EKSPERTYZA

DOTYCZĄCA OCENY JAKOŚCI I STOPNIA
ZAAWANSOWANIA PRAC BUDOWLANYCH
ZWIĄZANYCH Z TERMOMODERNIZACJĄ,
PRZEBUDOWĄ,
NADBUDOWĄ ORAZ ROZBUDOWĄ BUDYNKU
GMINNEGO OŚRODKA KULTURY W OSIELSKU

ZLECENIODAWCA: Gmina Osielsko
ul. Szosa Gdańska 55a
86-031 Osielsko

BYDGOSZCZ, MARZEC 2025

Niedokończone prace wykończeniowe elewacji.

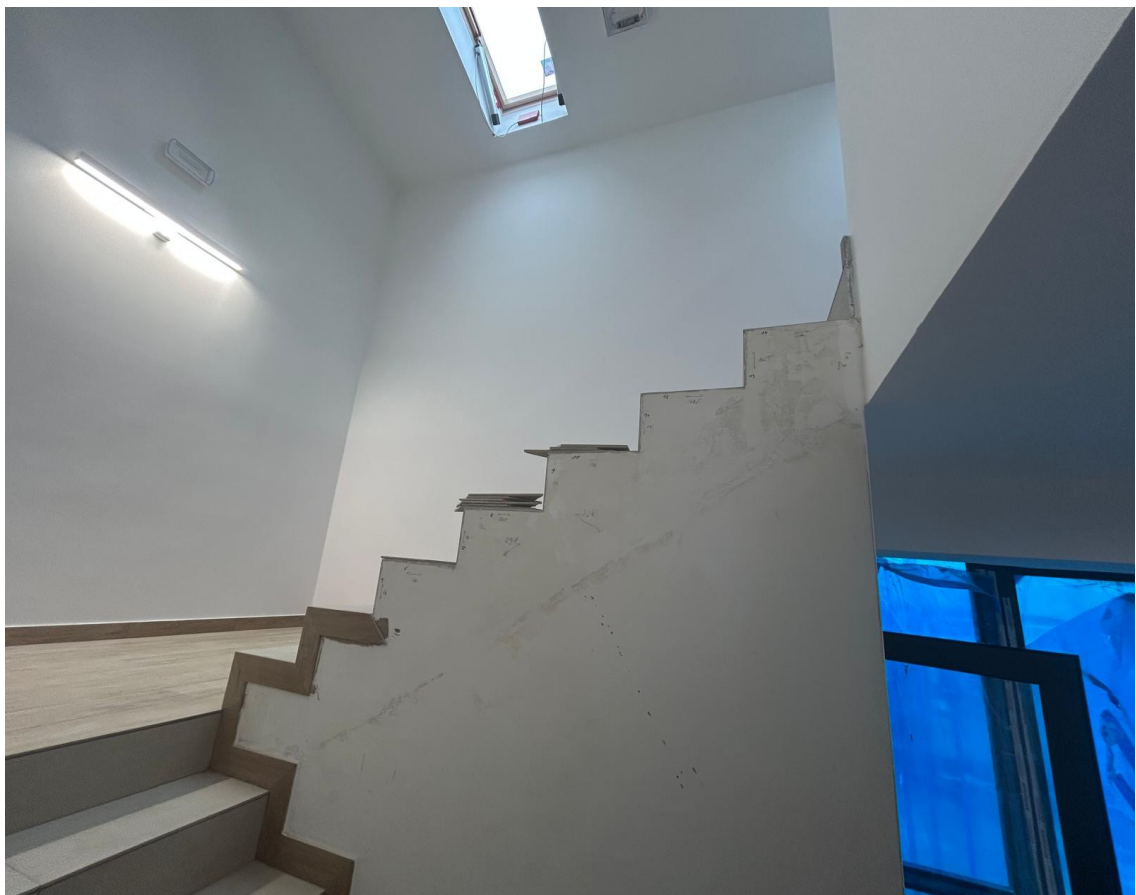
Wokół całego budynku rozpoczęto prace wykończeniowe cokółu – miejscowo ułożono płytkę klinkierową wraz z warstwą wyrównującą, jednak wykonane prace są bardzo słabej jakości, nie wykonano we wszystkich miejscach fug, a płytki

pozostawiono zabrudzone klejem. Prace w dużym zakresie należy dokończyć tam, gdzie zostały rozpoczęte jak i uzupełnić i doprowadzić do estetycznego wyglądu powierzchnie okładzin (uzupełnić spoiny, oczyszczenie, wykonanie warstwy wyrównawczej).

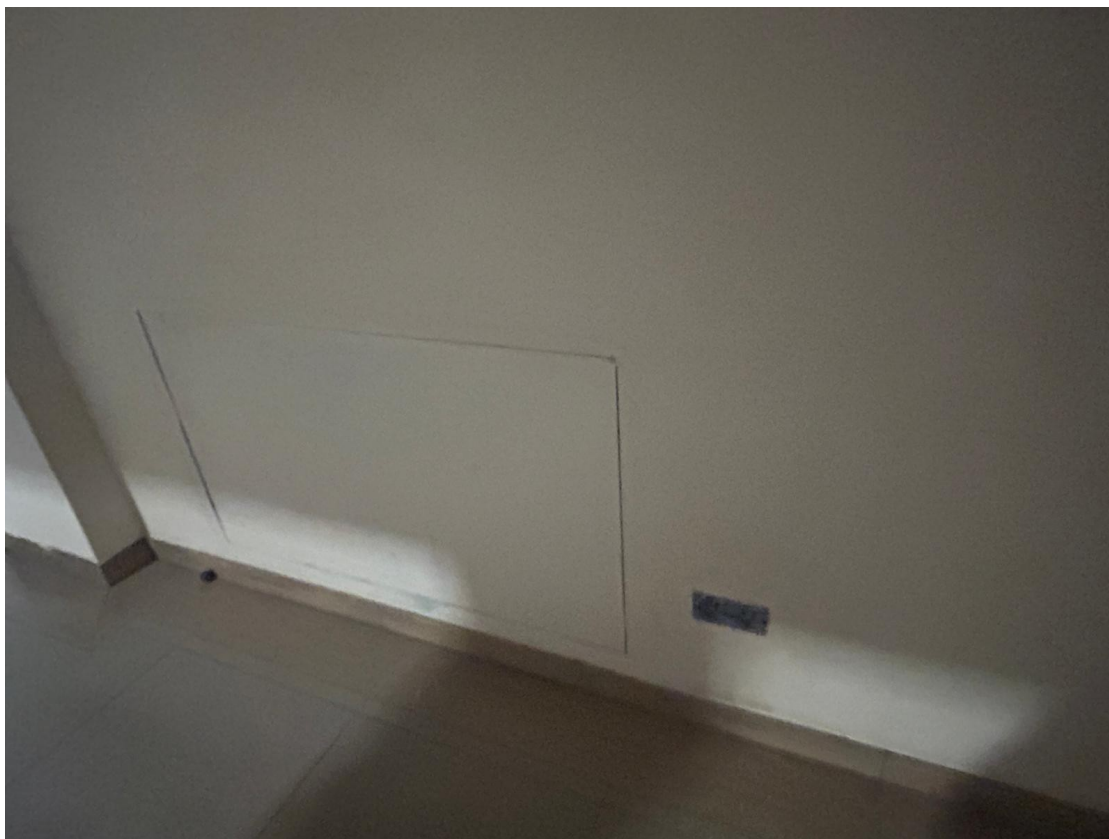
Widoczne ubytki w ścianie z cegły pełnej oraz niedokończone oczyszczenie odsłoniętych cegieł, brak estetyki.

Ściana z płyt gkf widoczna z sali widowiskowej w sposób niechlujny zagruntowana.

Widoczne szpary w miejscu styku ściany i drewnianej konstrukcji dachu, brak estetyki wykończenia.

Pozostawione otwory, wymagające uzupełnienia, wadliwie wykończona ściana gładzią gipsową oraz zanieczyszczona ściana z płytki klinkierowej.

Wadliwie wykonane rewizje z płyt kartonowo-gipsowych na sali widowiskowej.

Uszkodzona rewizja z płyt kartonowo-gipsowych na sali widowiskowej.

Wadliwie wykonana gładź gipsowa.

Niedokończona ściana w części komunikacyjnej piętra.

Ściany zabrudzone i z widocznymi niedoróbkami/uszkodzeniami przy posadzce.

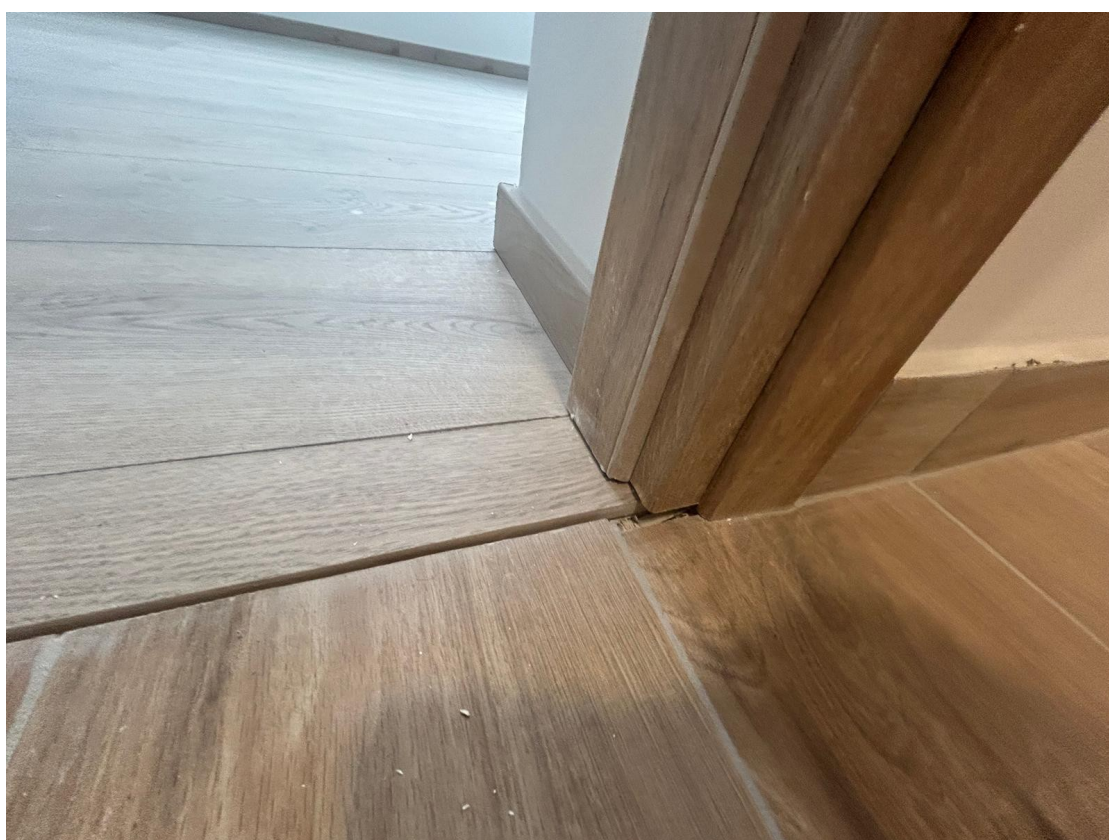
Wystające ponad płaszczyznę posadzki dylatacje oraz rewizja. Brak obróbki przy podstawach słupów.

Próg w drzwiach ppoż.

Uszkodzone narożniki listew wykończeniowych przy panelach podłogowych.

Niedokończone cokoły z płytek ceramicznych.

Zapadnięte płytki ceramiczne w świetle otworu drzwiowego.

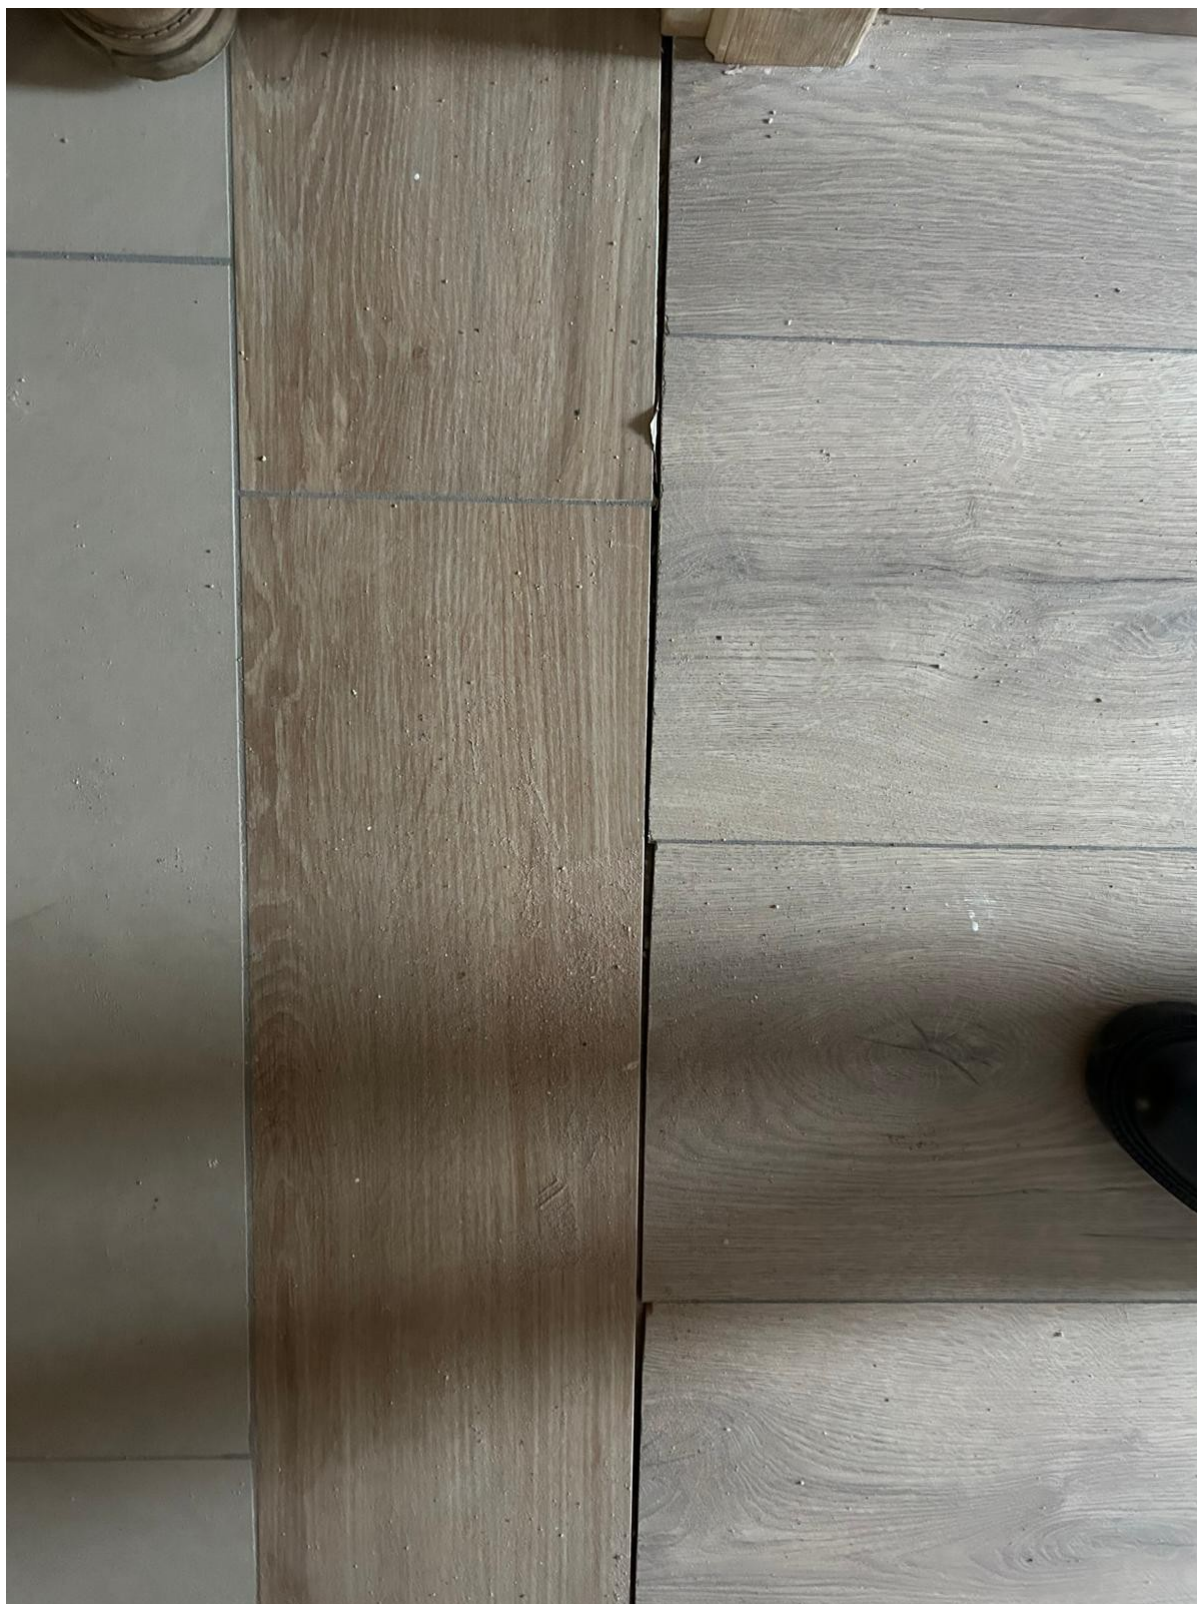
Brak wypełnień w miejscu posadzka-ościeżnica.

Niewykończone miejsce styku różnych materiałów wykończeniowych w pomieszczeniach.

Niedokończone spoiny i stopnie przewidziane do wykończenia płytkami ceramicznymi.

Niewykończone fragmenty posadzki przy ścianie.

Niewykończona deską drewnianą posadzka sceny.

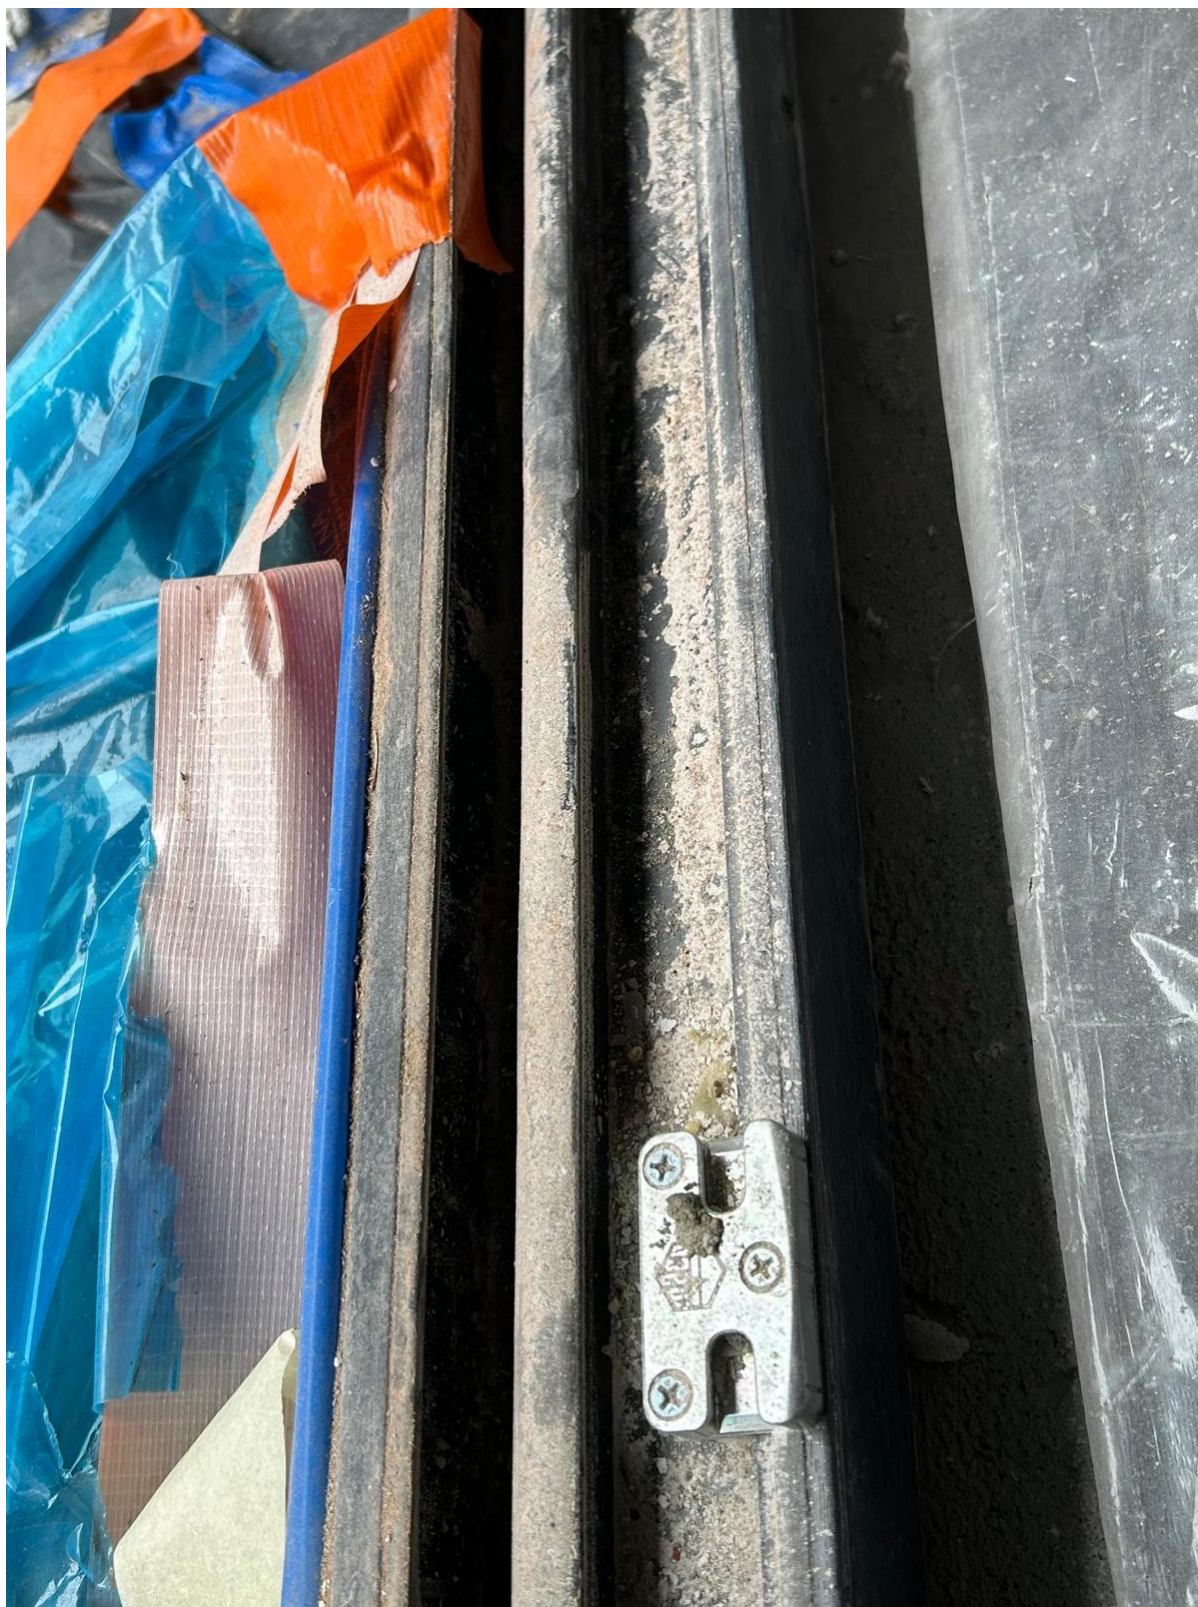
Zabrudzona stolarka, brak maskownicy zawiasu

Zabrudzona stolarka
